**DEPARTAMENTO DE DESARROLLO URBANO
E INFRAESTRUCTURA**

**RESUELVE RECLAMACIÓN INTERPUESTA
POR EL SR. JUAN LUIS DÍAZ RAMÍREZ Y LA
SRA. MARÍA FRANCISCA CELEDÓN
SOLERVICENS, AMBOS EN
REPRESENTACIÓN DE METLIFE CHILE
SEGUROS DE VIDA S.A., DE FECHA 10.10.2019
Y 12.02.2020, RESPECTIVAMENTE, EN
CONTRA DE LA RESOLUCIÓN N°13/19 DE
FECHA 21.11.2019, QUE RECHAZÓ LA
SOLICITUD DE APROBACIÓN DE
ANTEPROYECTO DE EDIFICACIÓN N°32/2019
DE FECHA 24.01.2019, RELATIVO A
PROYECTO EMPLAZADO EN AVENIDA
VICUÑA MACKENNA N°2189.**

RESOLUCIÓN EXENTA N° 1012

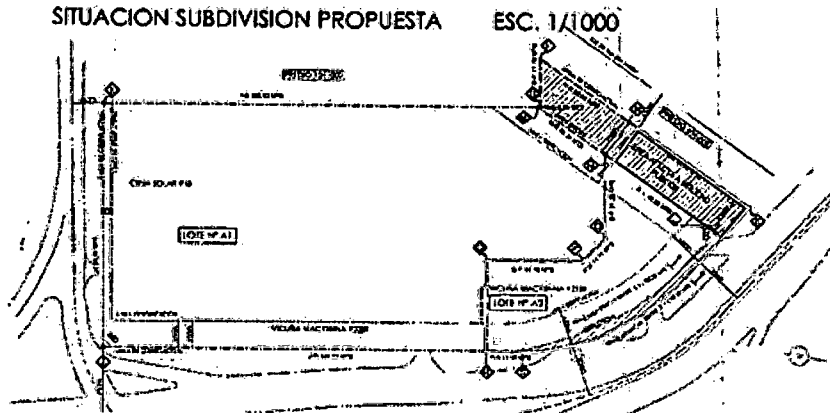
- c) Observación N°10: *"Lamina de proyección de sombras no cumple con artículo 2.6.14. de la OGUC.
Reformular."*

- *Costado izquierdo debe ir volumen teórico.*
- *Costado derecho debe ir volumen proyectado.*
- *En volumen teórico debe ajustarse la altura máxima permitida para la zona Z-16ª (70 m.)*

- *Indicar altura máxima para predios vecinos.*
- *Indicar pendiente promedio del terreno.*
- *Graficar Líneas oficiales y de Edificación informadas en CIP adjunto.*

- *Acotar distanciamiento tanto en volumen teórico como en volumen proyectado.*
- *Incluir cotas de niveles para las distintas alturas, tanto para el volumen teórico como para el volumen proyectado, de modo de verificar el cálculo indicado en el art. 2.6.13 de la O.G.U.C., respecto de los ángulos.*

- *Incluir para el cálculo de sombras proyectado las salas de máquinas conforme a la DDU 168/06.*
- *Escala de presentación debe ser 1:500 ó 1:250, ajustar.*

- *Aclarar volúmenes totales declarados, puesto que el volumen proyectado supera el volumen teórico.*

En base a todo lo anterior, corregir cálculos, completar lámina y acreditar correcto cumplimiento de normativa relativa a proyección de sombras."

Fig. N°2. Extracto Plano PRC de San Joaquín, vigente a la fecha de ingreso del AP-32.

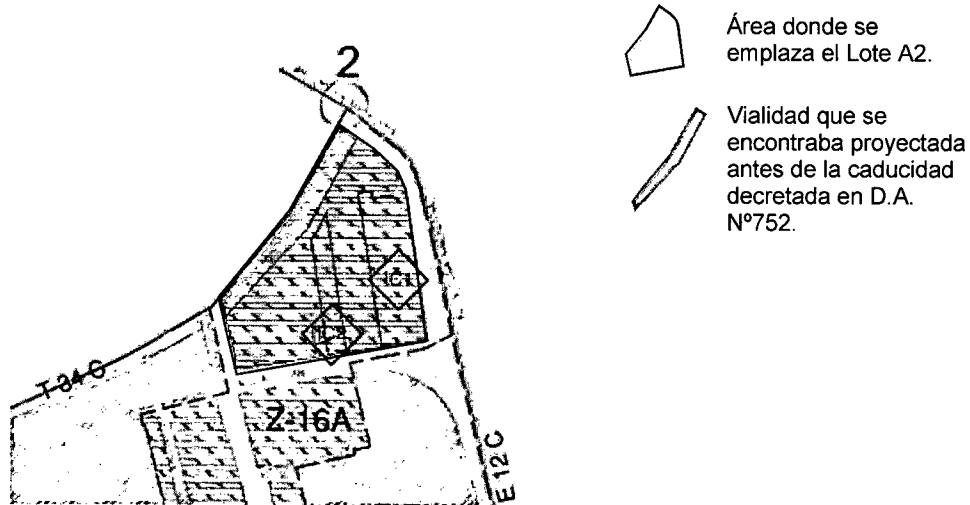
Por otra parte, en el marco de la aplicación de la Ley N°20.791 de fecha 29 de octubre de 2014, a través de la publicación en el Diario Oficial con fecha 28 de abril de 2015, del Decreto Alcaldicio N°752 de fecha 23 de abril de 2015, la Municipalidad de San Joaquín precisó la **caducidad efectiva de la declaratoria de afectación a utilidad pública para la apertura hacia el oriente de Calle Santa María, desde calle Santa Elena**, por lo que tal condición no podría ser exigible a la fecha de ingreso de la Solicitud rechazada, lo cual se refrenda en el Certificado de Informaciones Previas N°176/2018 de fecha 03 de abril de 2018, que señala que **el Lote A2 sólo se encuentra afecto por el ensanche de la Avenida Vicuña Mackenna en franja variable de 0 a 3,5 metros**, en vista de la caducidad antes mencionada, que eliminó el tramo de apertura de Calle Santa María, quedando con plena vigencia únicamente el ensanche al costado sur de la vía en comento, desde Avenida Santa Rosa hasta calle Santa Elena, sin afectar el predio donde se emplaza el citado Anteproyecto de Edificación, debiendo entenderse -a través de la figura N°2- que la zona achurada en azul no presenta aperturas de vías ni ensanches, como precisa la siguiente gráfica:

Seguidamente, en vista de la indicación realizada a los solicitantes por parte de la DOM, en cuanto a reformular la propuesta ajustándose a las condiciones que tendría un predio con afectación a utilidad pública, es pertinente aclarar, que no es factible requerir una propuesta que contemple dicha afectación, en vista que la misma, antes precisada, se encuentra caducada.

Conforme a lo antes expuesto, ante el hecho de la caducidad en la apertura de vías sobre el terreno materia de este análisis, la observación referida a la exigencia de reconocer dicha afectación debe necesariamente ser desestimada, por cuanto a la fecha de ingreso del cuestionado Expediente AP N°32, de fecha 24.01.2019, dicha afectación por causa de utilidad pública ya no se encontraba vigente, por cuanto, dicha cesión de terrenos exigida en la división afecta que dio origen al predio implicado, no es aplicable, situación que se encuentra refrendada claramente en el Instrumento de Planificación Territorial vigente en la época de ingreso de la Solicitud de Aprobación de Anteproyecto de Edificación referida previamente.

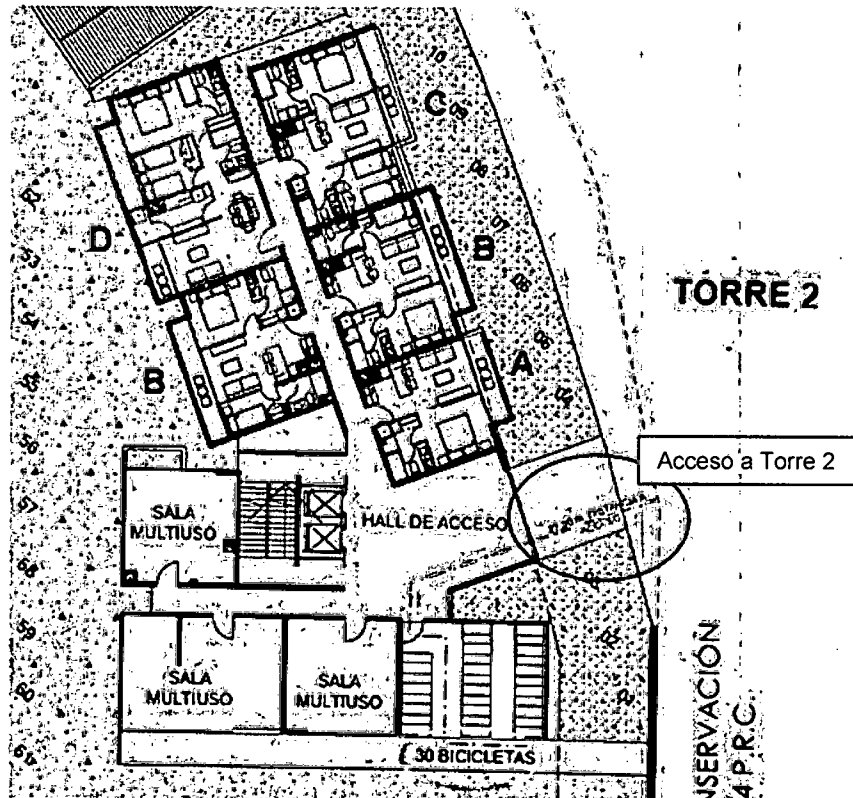
- b) Observación N°8: *"En vista que propone dos torres debe acreditar la exigencia de estacionamientos de bicicletas para cada una, procurando que no se ubiquen a más de 50 m. desde el acceso peatonal de cada una.
Tener presente que el cálculo de estacionamientos exigidos debe realizarse en base a los estacionamientos proyectados. Recalcular.
Enumerar estacionamientos en todos los planos correspondientes."*

- Respecto de la **Observación N°8**, el reclamante señala a través de un extenso documento, que subsanó la referida observación -contrario a lo expuesto por la DOM, que alude no haber subsanado las referidas observaciones- indicando que los estacionamientos de bicicletas requeridos por torre de viviendas, se distancian a menos de 50 metros, medidos desde el acceso peatonal a cada una de ellas, según dan cuenta las siguientes graficas:

Conforme a la gráfica anterior, la distancia que habría precisado el solicitante en su reclamación correspondería a 42 metros (medida entre el acceso a Torre 1 y el ciclero), ajustándose a la norma dispuesta en el Art. 2.4.1. bis de la OGUC.

Conforme a la gráfica anterior, la distancia que habría precisado el solicitante en su reclamación correspondería a 27,20 metros (medida entre el acceso a Torre 2 y el ciclero), ajustándose a la norma dispuesta en el Art. 2.4.1. bis de la OGUC.

De acuerdo al análisis efectuado a los antecedentes que argumentan la subsanación de la presente observación, es posible verificar el cumplimiento de la norma objetada, conforme a lo requerido en el Art. 2.4.1.bis de la Ordenanza General de Urbanismo y Construcciones, que establece dicha obligación de emplazar los estacionamientos de bicicletas a menos de 50 metros de los accesos peatonales, por cuanto la observación indicada por la DOM debe, asimismo, ser desestimada.

(A la izquierda se grafica el volumen teórico en escala 1:500 y a la derecha el volumen proyectado en escala 1:500)

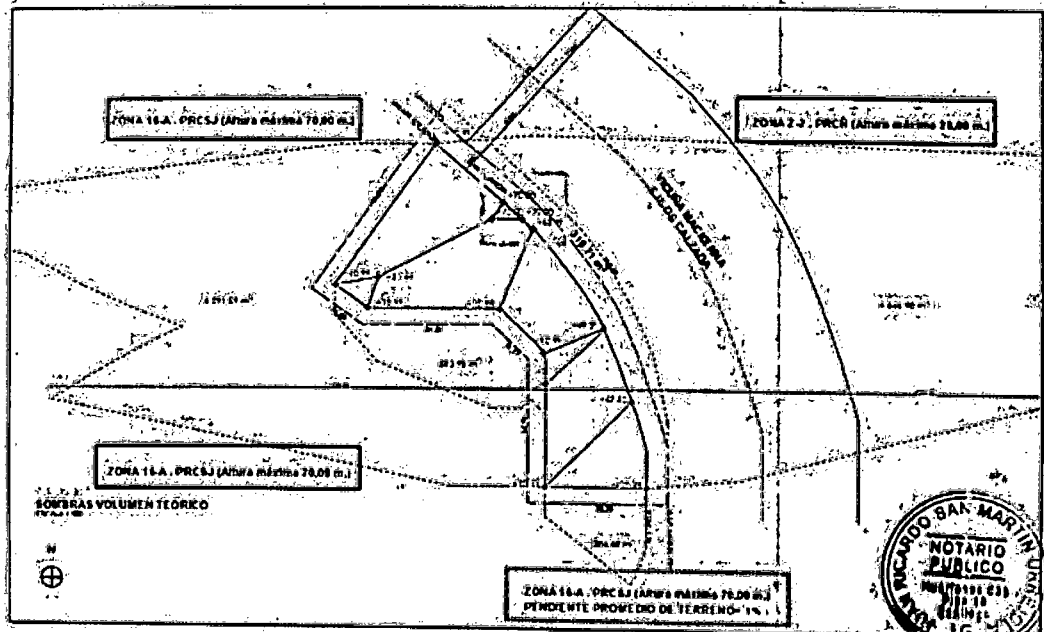
Vista la **Observación N°10**, relativa al incumplimiento de las condiciones dispuestas en los Arts. 2.6.13. y 2.6.14. de la OGUC, en cuanto al contenido que debe poseer el estudio de sombras normado por el Art. 2.6.11. de la citada Ordenanza General, al cual se acoge el Anteproyecto en comento, es pertinente señalar que, en atención a los antecedentes tenidos a la vista, se subsanaron las observaciones realizadas en la respectiva acta de Observaciones, por cuanto no podría haberse contemplado dicha observación como justificación de rechazo. A mayor abundamiento, se presentan las siguientes graficas adjuntas en la presentación del reclamante:

Conforme a los documentos presentados, la DOM podría formalizar una correcta verificación de cálculos y dar cuenta del cumplimiento de la norma de excepción dispuesta en el referido Art. 2.6.11., por cuanto se dicha observación no puede ser causa de rechazo.

(En volumen proyectado: En rojo, salas de máquina.)

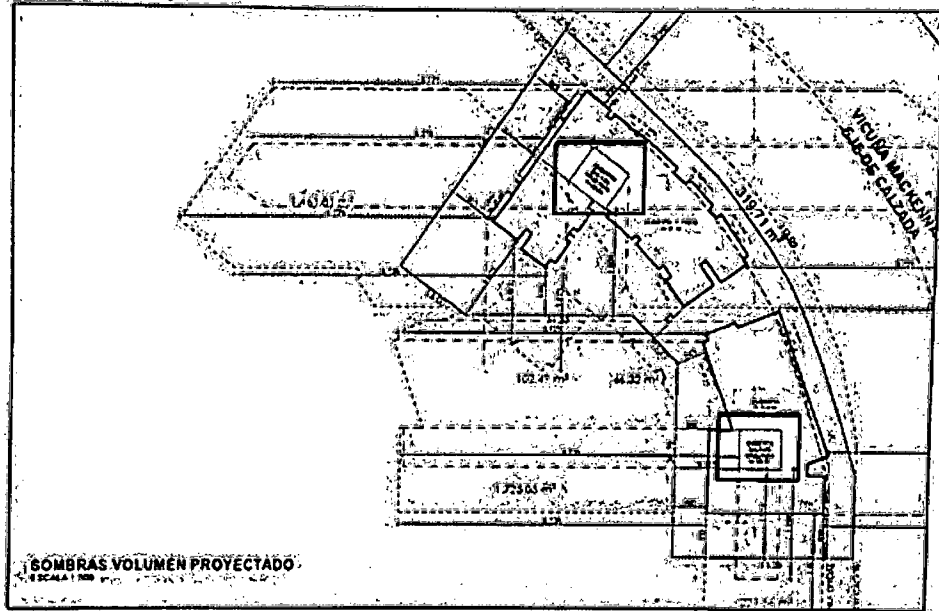
La figura precedente refleja la incorporación de información acerca de alturas máximas definidas para las zonas que involucra el estudio de sombras, así como información sobre la pendiente promedio del terreno.

En la gráfica precedente, se expone el cálculo de las sombras proyectadas, y la presencia de salas de máquinas (en color rojo), conforme a los requerimientos que la DOM citó respecto de la correcta aplicación del Art. 2.6.14. de la OGU.

(En círculo azul se indica el tipo de planta, en este caso Planta Tipo A. Para mayor detalle revisar Lámina AG-4 que se adjunta)

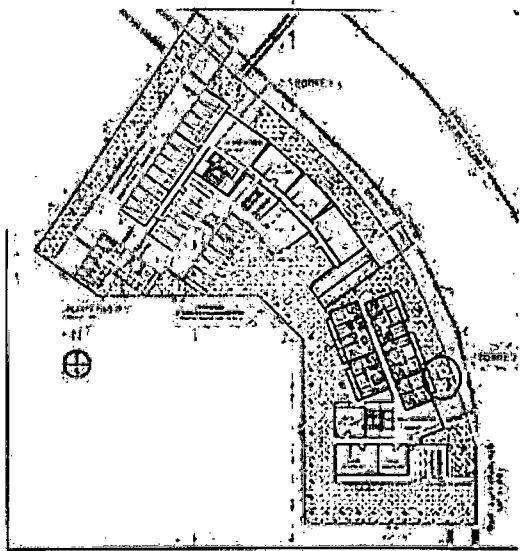
- e)** Observación N°12: *"En vista que se proyectan dos torres independientes, incluir cuadro de superficies por torre. Incluir esquema de superficie que permitan verificar los polígonos considerados para los m2 declarados. Recordar que los espacios comunes abiertos del primer piso no se contabilizan como superficie y que los balcones forman parte de la superficie común (DDU 375/17). Al considerar que se dispone un departamento tipo A en primer piso que no se grafica, varían las superficies útiles y comunes, por tanto el coeficiente de constructibilidad. Hacer concordar."*

Relativo a la **Observación N°12**, dado el análisis de los antecedentes que argumenta el reclamante, y que a continuación se grafican, así como también, considerando que la DOM no justificó en su informe el criterio de revisión que contempló sobre las observaciones, y en vista que fueron incorporados los cuadros de superficie por cada una de las torres de viviendas y los esquemas de superficies que permitirían verificar los metros cuadrados declarados en la propuesta, así como también señala haber ajustado el coeficiente de constructibilidad conforme a la variación de superficies útiles y comunes, dado lo cual, no se advierte causa de rechazo bajo este argumento, y por tanto la observación debe ser desestimada por la DOM.
